SERVICE INFO – FAG 0026

A porvédő sapka kialakításának módosítása

RIU 566283.H195 cikk cseréje 566283.01.H195 számúra

2. ábra: Új kivitel (566283.01.H195)

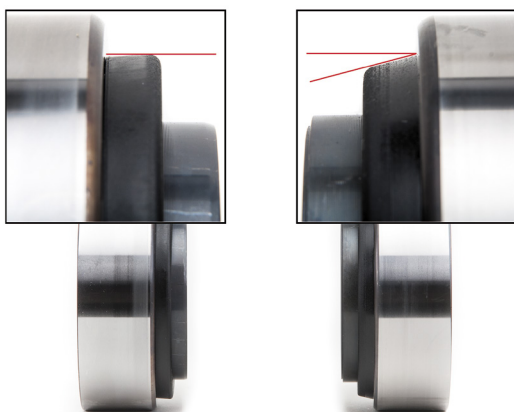
A 566283.H195 cikkszámú kerékcsapágynak (Repair Insert Unit - RIU) abesajtolásakor néhány kerékagynál előfordulhat, hogy a porvédő sapka megfeszül.

A legkedvezőtlenebb esetben emiatt blokkol a csapágó úgy, hogy a kerékagy nem ill. csak nehezen forgatható el.

Emiatt egy módosított porvédő sapkát fejlesztettek ki (lásd 1. ábra).

A műszaki módosítás miatt az 566283.H195 cikkszám 566283.01.H195 cikkszámra változott.

Új cikksz.: 566283.01.H195
